**SOCIÉTÉ DES TRAVERSIERS DU QUÉBEC**

**ÉTUDE D'IMPACT SUR L'ENVIRONNEMENT  
DES TRAVAUX D'AMÉLIORATION ET DE  
RÉPARATIONS MAJEURES AUX QUAIS DE  
RIVIÈRE-DU-LOUP**

**RÉPONSES AUX QUESTIONS DU  
MINISTÈRE DU DÉVELOPPEMENT  
DURABLE, DE L'ENVIRONNEMENT ET DES  
PARCS**

PROJET N° R00877A  
Juin 2009

Figure 3.13 Évolution interannuelle de la qualité chimique des sédiments de surface, prélevés au quai de Rivière-du-Loup (2001 à 2007). Le critère d'effets occasionnels est présenté sur la figure.

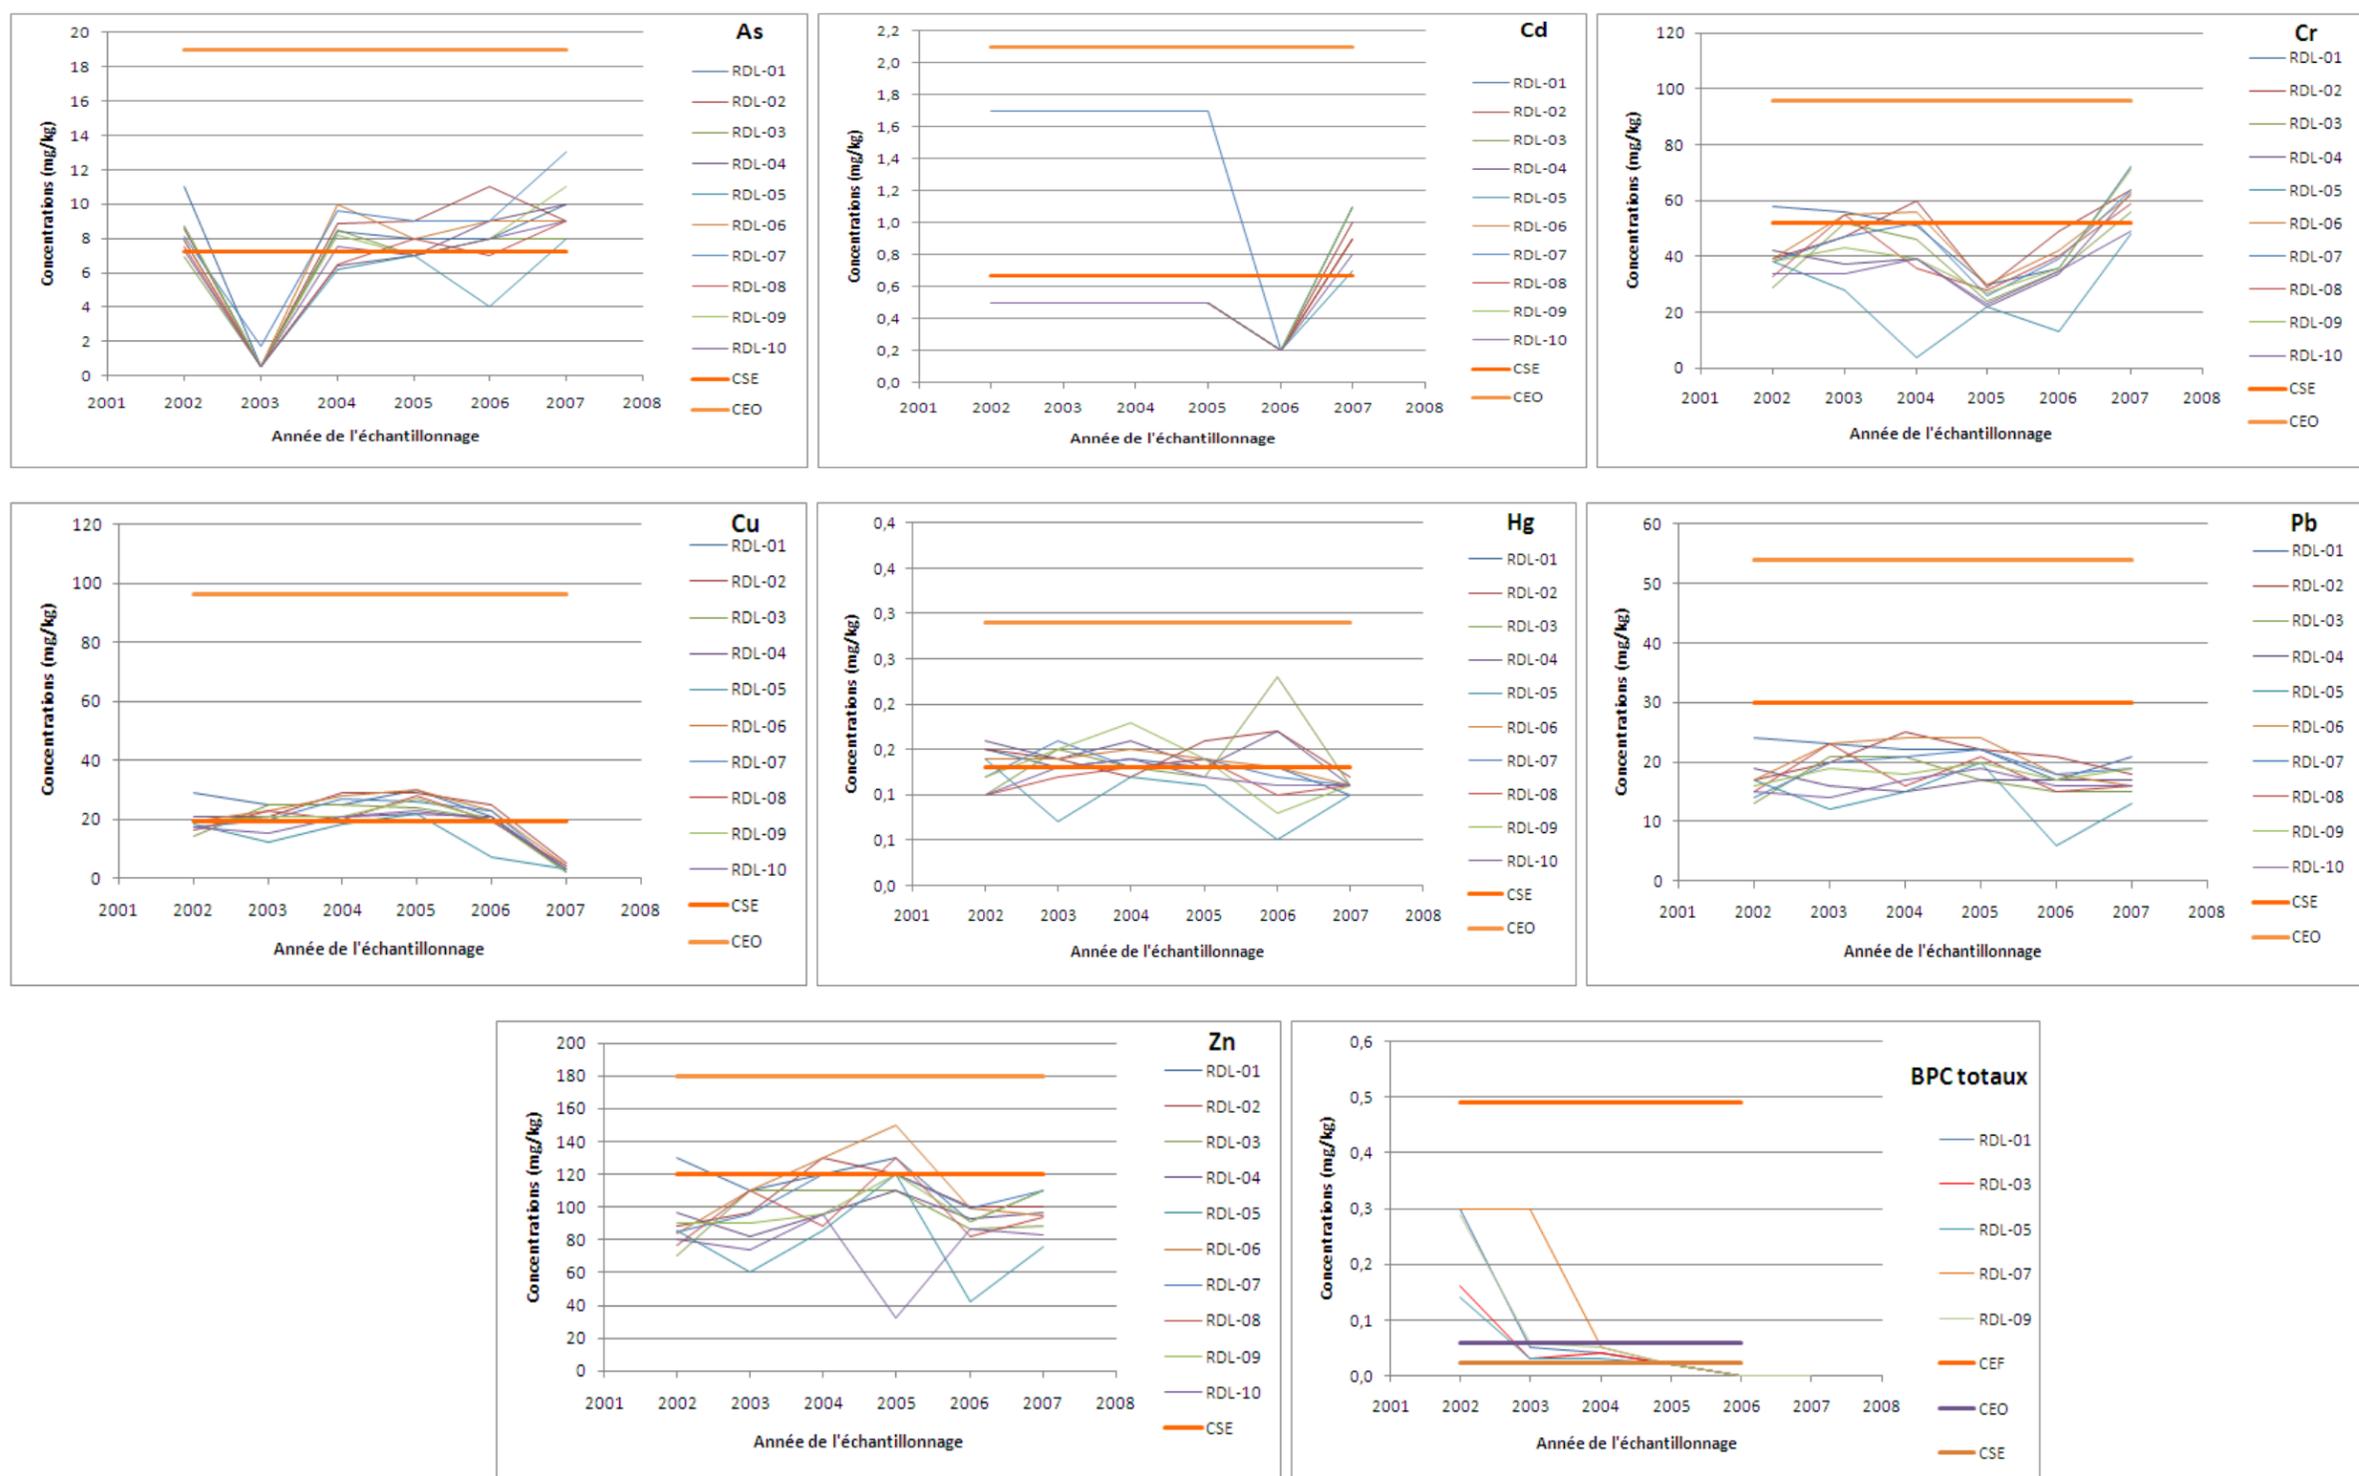
**QC-47** Il serait pertinent d'indiquer la concentration d'effets occasionnels (CEO) sur les graphiques présentés à la figure 3.13 tel que précisé dans le document *Critères pour l'évaluation de la qualité des sédiments au Québec et cadres d'application : prévention, dragage et restauration* (EC et MDDEP, 2007).

En effet, en ce qui concerne la gestion des sédiments résultant de travaux de dragage, lorsque la concentration de toutes les substances analysées est supérieure à la CEO, mais inférieure ou égale à la CEF (classe 2), le rejet en eau libre des déblais de dragage ne peut être considéré comme une option de gestion valable que si l'innocuité des sédiments pour le milieu récepteur est démontrée par des essais de toxicité adéquats et que leur dépôt ne contribue pas à détériorer le milieu récepteur.

En ce sens, les résultats de bioessais qui ont eu lieu en 2000 sont une référence plutôt lointaine. Dans l'éventualité où des échantillons présenteraient des dépassements des critères de CEO, de nouveaux bioessais devront être réalisés.

**Réponse** La figure 3.13 (annexe B, QC-47) présente l'évolution interannuelle de la qualité chimique des sédiments de surface, prélevés au quai de Rivière-du-Loup. La concentration d'effets occasionnels (CEO) est indiquée. À la lumière de ces informations, on remarque que toutes les valeurs sont en-deçà de la CEO et par conséquent bien en-deçà de la concentration d'effets fréquents (CEF). Par conséquent, aucun bioessais n'est nécessaire.

Figure 3.1 Localisation des stations de mesures et de prélèvements près du quai de Rivière-du-Loup.

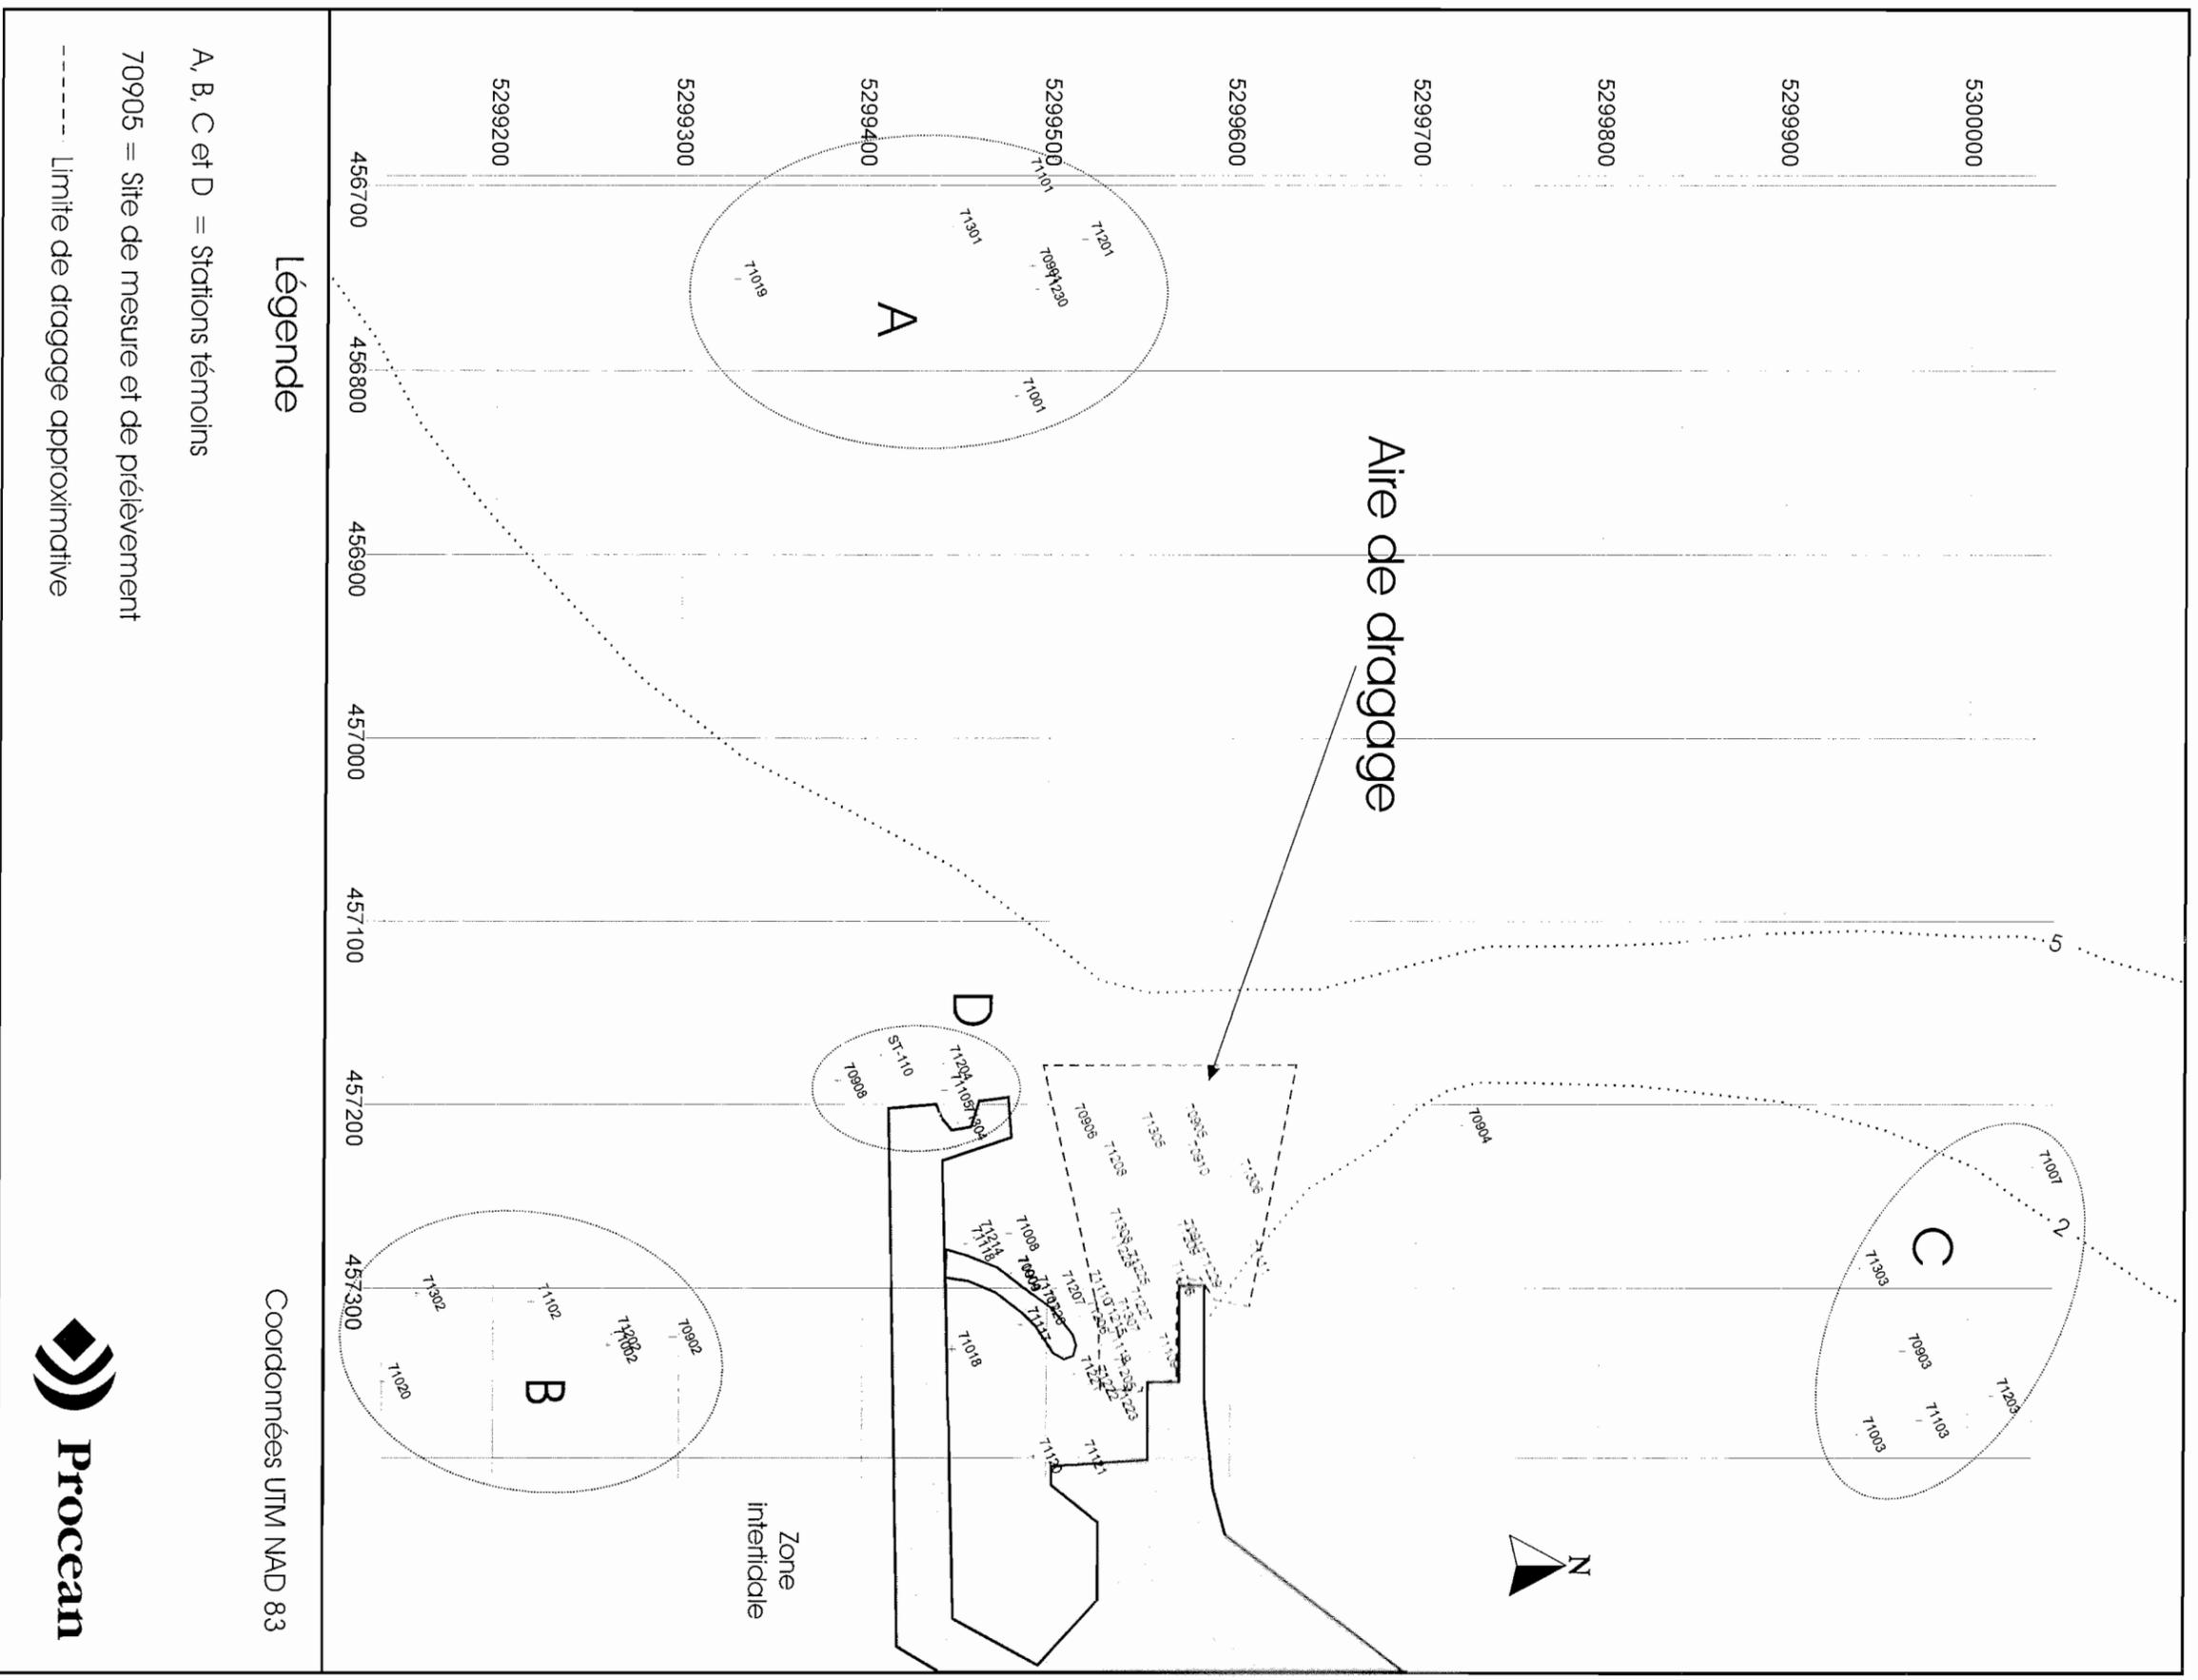
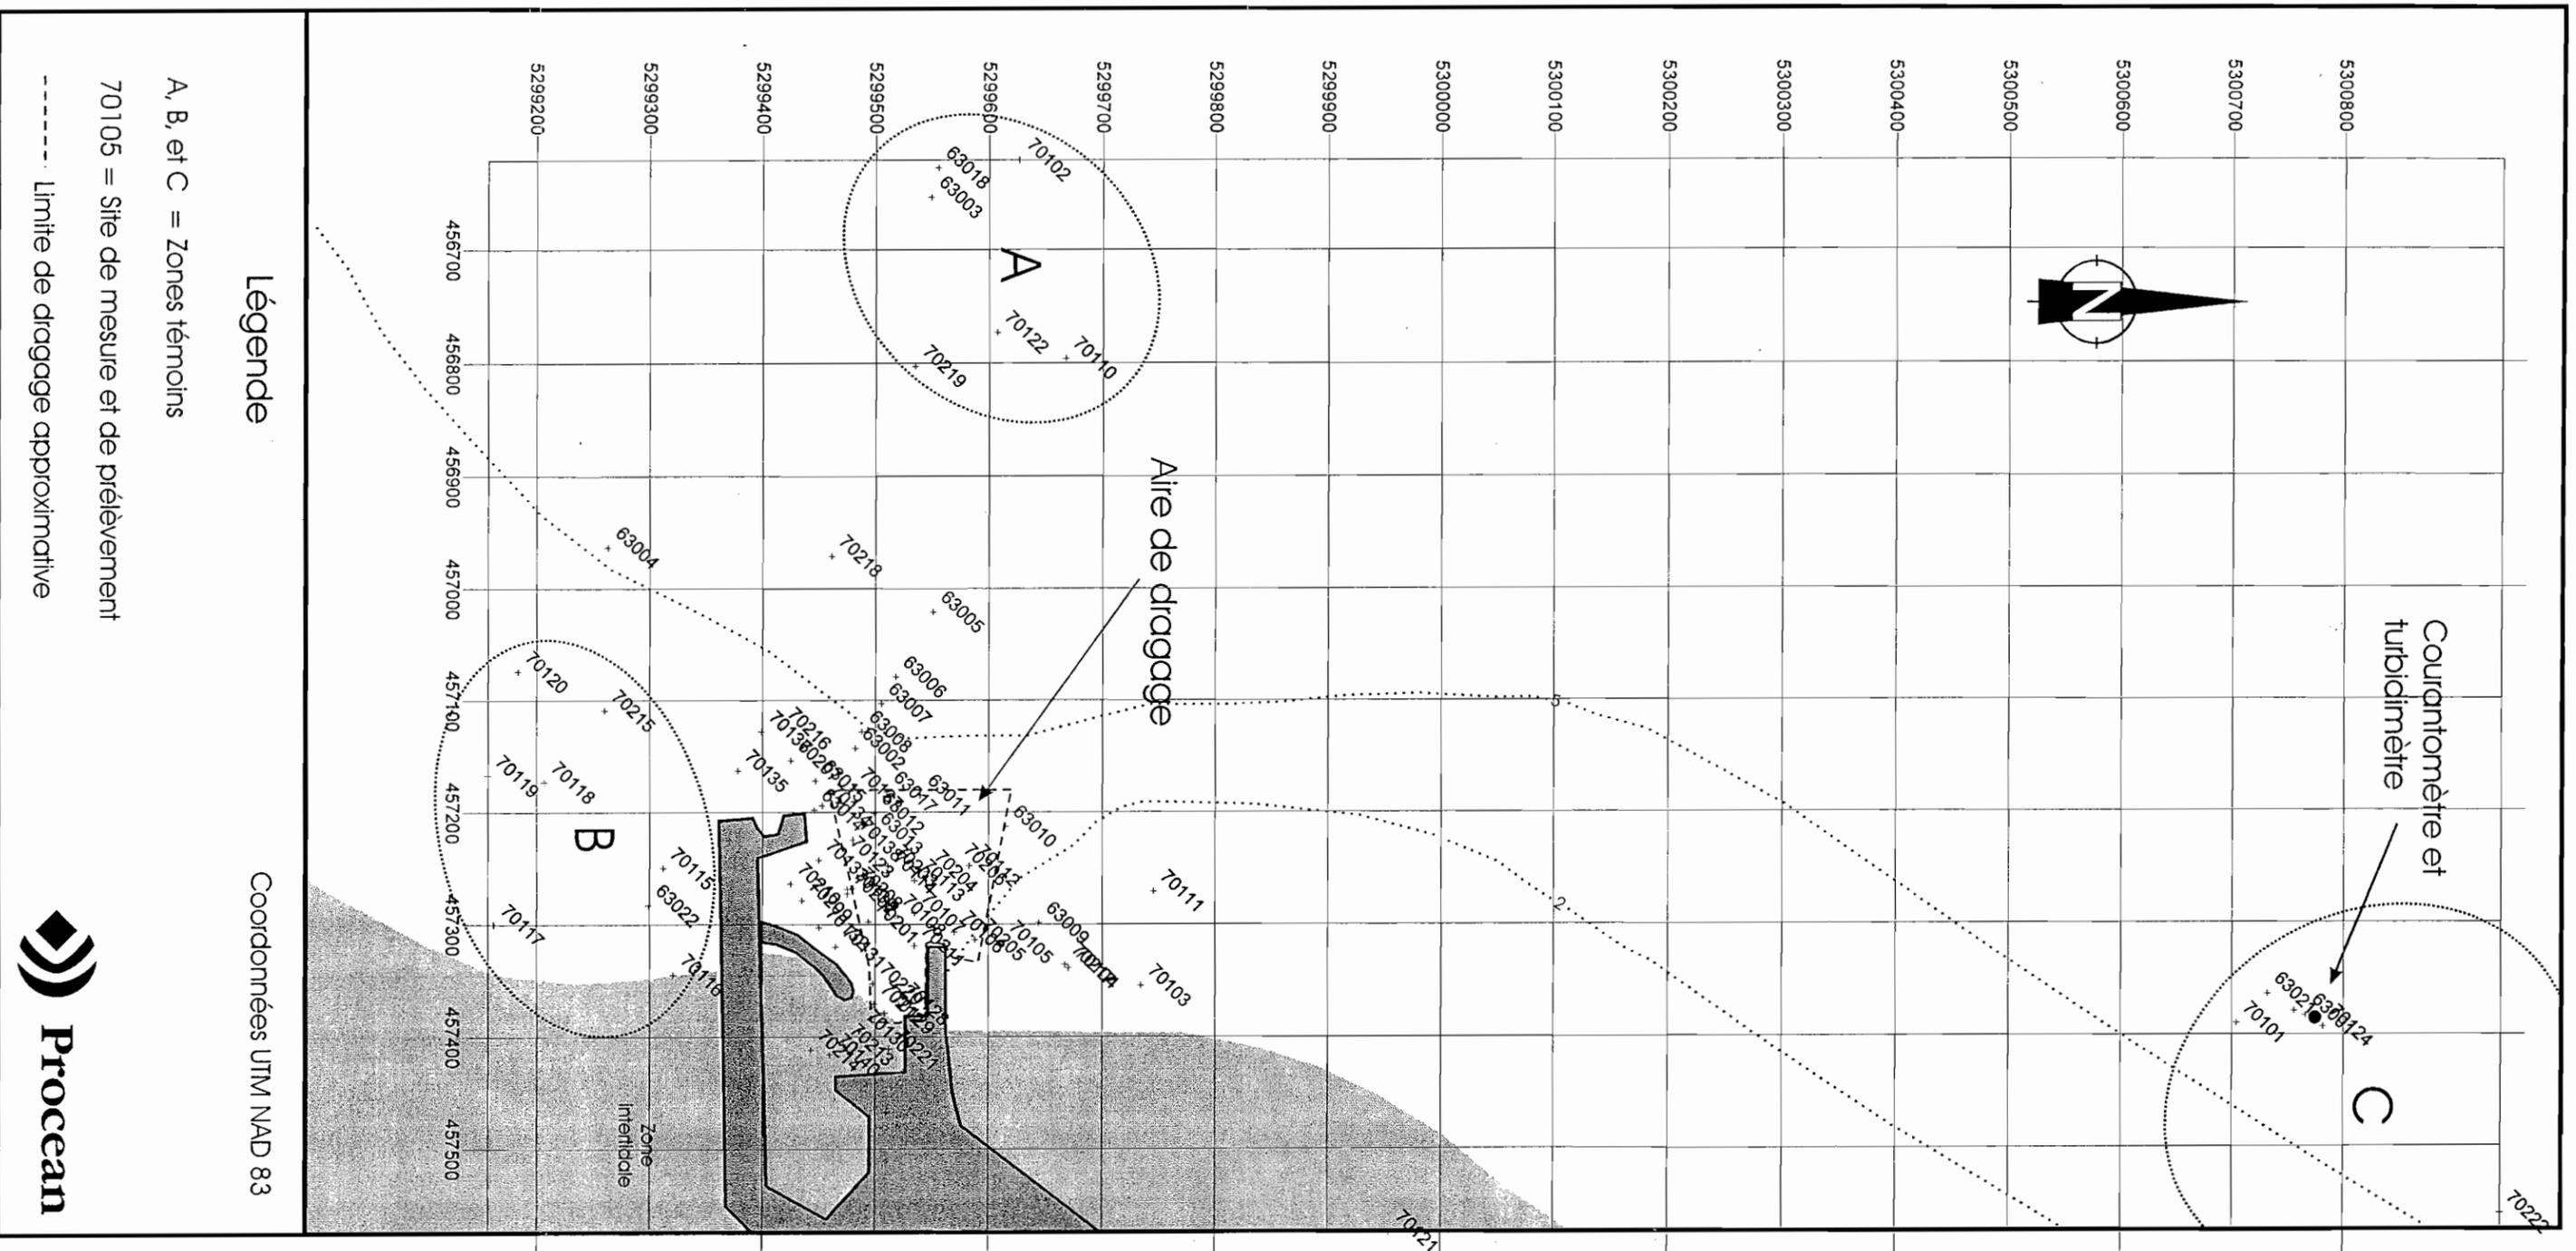
**QC-50** La section 5.1.2.5 (Impacts sur la qualité de l'eau) indique que les concentrations moyennes de MES mesurées dans des zones témoin lors des périodes de dragage variaient de 9 à 280 mg/L. L'initiateur doit présenter la distinction entre les plages de teneurs en MES mesurées lors des périodes d'eaux calmes de celles mesurées en périodes de turbidité et selon le moment de l'année. L'initiateur du projet doit localiser les zones témoins pour la prise d'échantillon pour les MES.

**Réponse** Les stations d'échantillonnage des zones témoins pour la prise d'échantillon d'eau, de 2001 à 2006 sont respectivement les suivantes.
